# これまでの検討成果に関する精査等について

平成28年11月28日  
放射性廃棄物対策課

# 今後の地層処分技術WGでの検討の範囲と目的

# ①地震(ゆれ)

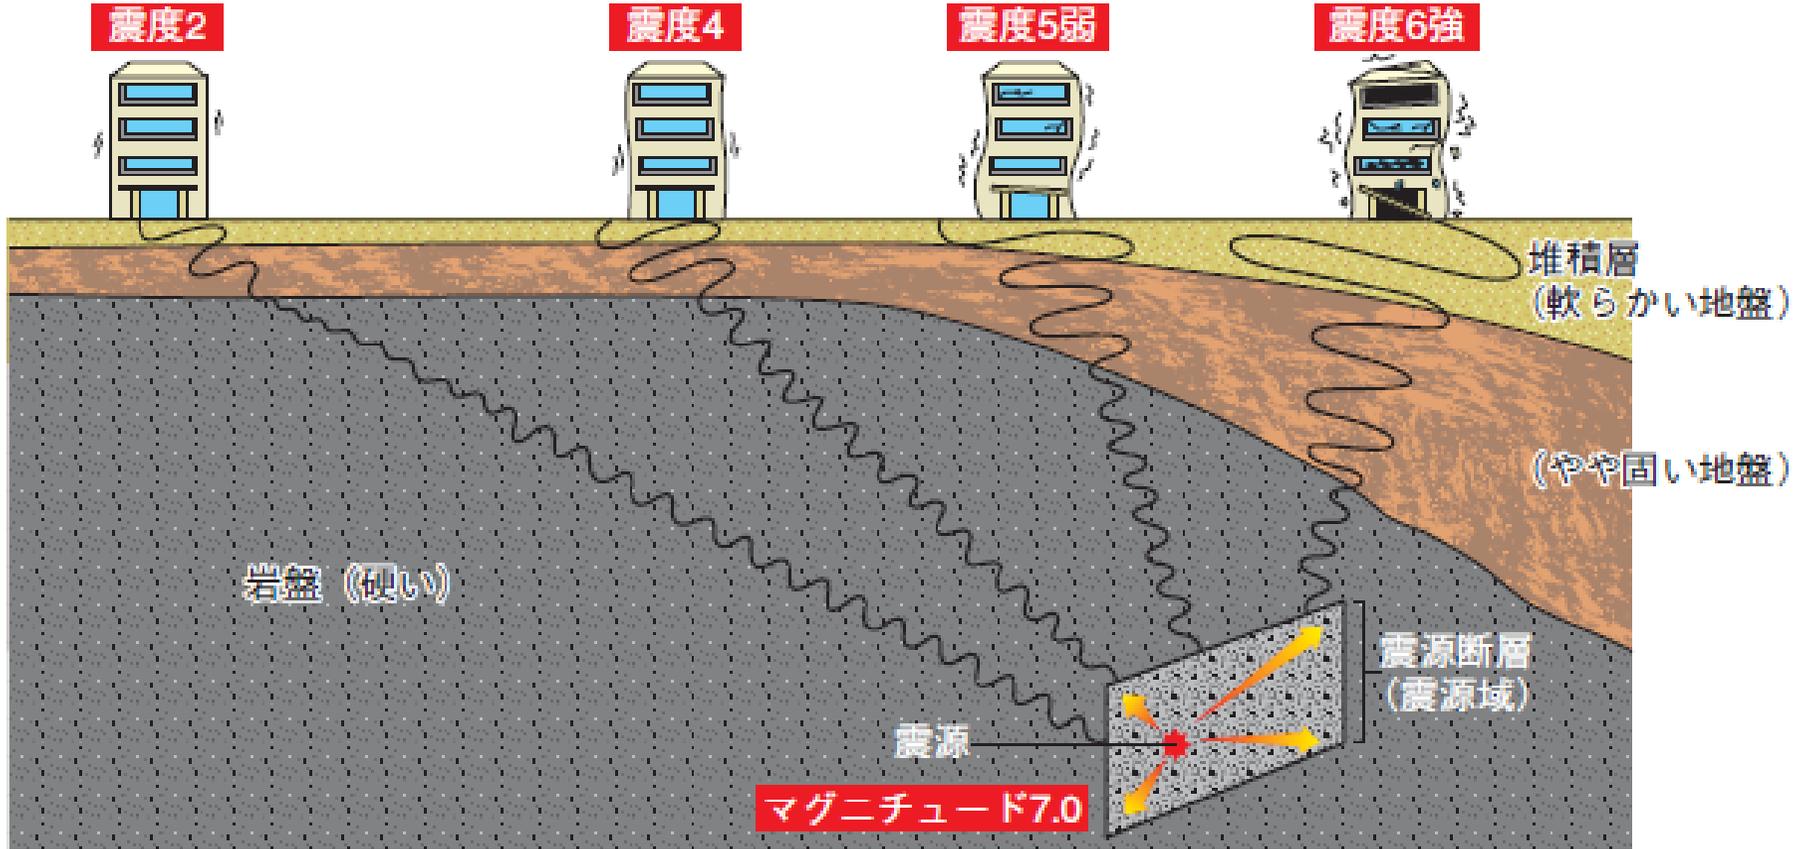
- 地震の影響に係る要件・基準が設定されていないのはどうしてか。
- 地震は日本中どこでも起きるが、地震の多い日本で地層処分に適した土地は存在しないのではないか。
- 例えば、南海トラフ地震などにより甚大な被害が生じると考えられる場所は避けるべきではないか。

- 地震(ゆれ)の対策としては、閉鎖前(数十年スケール)における地上・地下施設の耐震対策が必要と考えられる。具体的には、個別地点で起こりうる最大の地震動を想定し、構造や機能の健全性が確保されるよう、適切な工学的対策を行うこととなる。
- 閉鎖後における処分場への地震(ゆれ)の影響については、①地震動は地表付近と比較して小さくなる、②地震が発生したとしても、閉鎖後の処分場では岩盤(天然バリア)と人工バリアと一緒に揺れることとなるため、廃棄体が著しく破壊されることは考えにくい。
- また、地震によって一時的に地下水の場が変化することもあるが、時間が経てば平衡状態に至るため、長期的に著しく場が変化することは考えにくい。

## ②津波

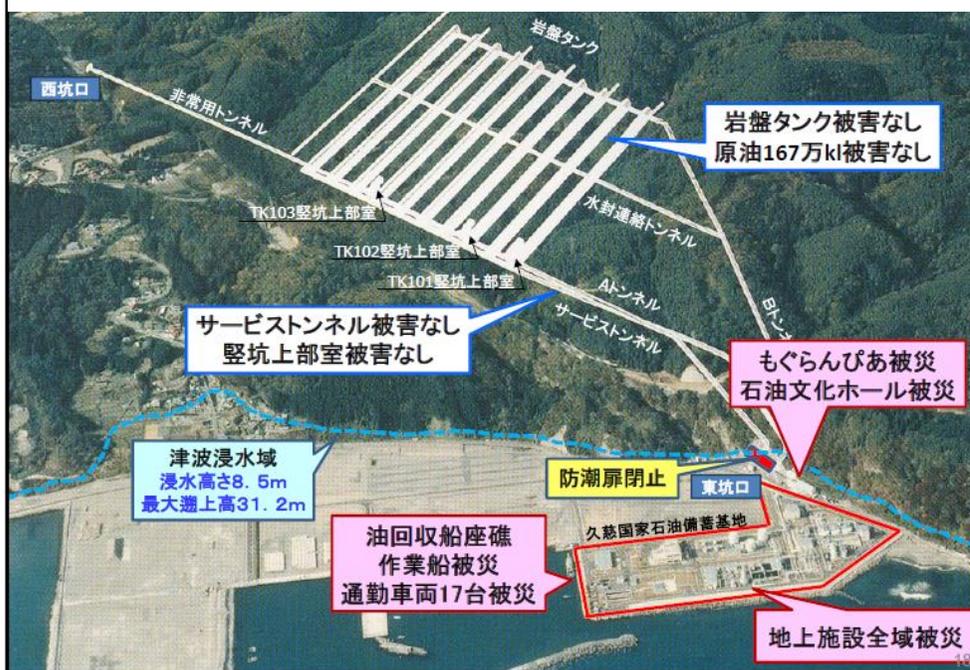
- 津波の影響に係る要件・基準に係る要件・基準が設定されていないのはどうしてか。
- 津波のリスクを考えると、沿岸部はむしろ好ましくないのではないか

- 津波の対策としては、閉鎖前(数十年スケール)までに設置される施設(特に地上施設)において、耐津波対策をとることが必要と考えられる。具体的には、基本的に標高の高いところに地上施設を設置する、類似施設として原子力関連施設と同様の工学的対策をとることが必要となると考えられる。
- 処分場閉鎖後は、坑道が完全に塞がれることとなり、地下の処分場に津波の影響が及ぶことは考えにくい。

### ③地下水

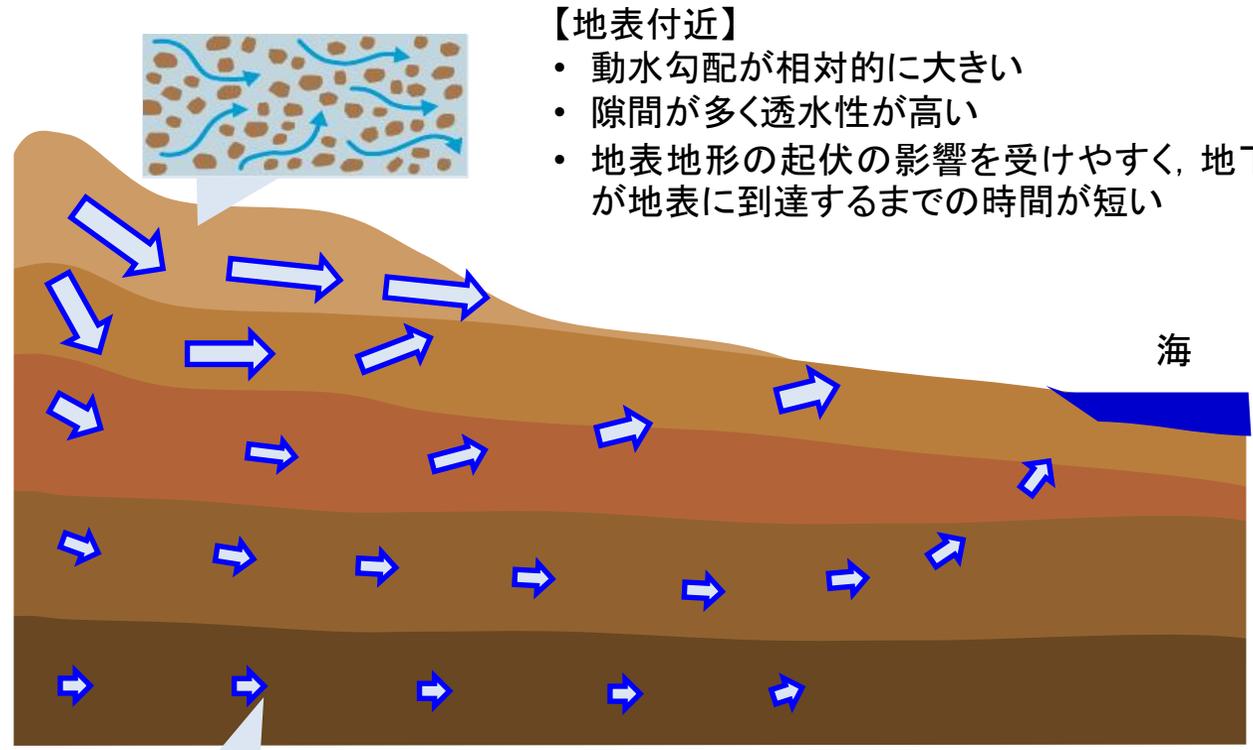
- 日本は地下水が豊富であり、安全に地層処分できないのではないかと。
- 塩水による人工バリアの影響を考慮すると、沿岸部は処分場としてふさわしくないのではないかと。

- 地下深部の方が地表面より地形勾配の影響を受けにくく、熱環境や化学場が地下水流動に与える影響が顕著に出ない場合であれば、地表と比較すると動水勾配が比較的小さい傾向がある。また、地層が緻密であるため透水係数が小さい傾向がある。これらにより、地下深部は地表より流速が遅い傾向にある。
- 地下深部で、数十万年程度以上動いていない地下水が確認される場合には、長期にわたって流動性が低く、拡散支配の場(元素の移動が遅い)であると期待される。
- なお、深部地下水の影響については、処分地選定調査段階で地下水の性状・挙動等を調査した上で、評価していくこととなる。
- 塩水の影響がある地域については人工バリアの特性(緩衝材における透水性の低下やオーバーパックの腐食等)に影響が出る可能性があるが、海水程度の濃度の塩水であれば工学的な対応は十分に可能である。

# ③輸送

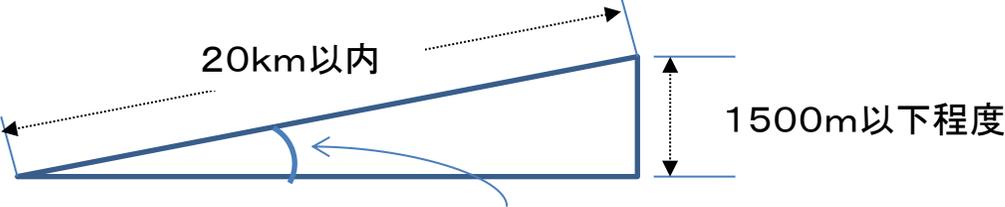
- なぜ沿岸から20km以内とするのか。それ以上の内陸となると候補地でなくなるのか。
- 勾配の急な場所は、トンネルや迂回路を設けて輸送することも考えられないか。
- 港から最終処分場まで、専用道路など安全な輸送ルート確保が必要になるのではないか。
- 他の要件・基準で好ましい範囲が設定できない中で、輸送のみで、「科学的有望地」とすべきではないのではないか。

- 埋設後の長期安定性の観点よりも輸送の観点を優先させているわけではないことが伝わりにくい面があるのではないか。埋設後の長期安定性が最重要であり、その上で付加的な要素として輸送の観点も検討しているということを明確にしていくことが重要。
- 20kmという数字は絶対的なものではなく、具体的な輸送の可能性は個別地点の地形等に依存することや、将来の工学的な対応可能性等についてはある程度の柔軟性を持つて考えることができるということが必ずしも伝わっていない面がある。この点を明確にしていくことが重要。
- 地形等に依存するということを分かりやすく伝える観点からは、例えば、勾配等の地形上の制約を考慮して現時点の要件・基準を精査することとしてはどうか。
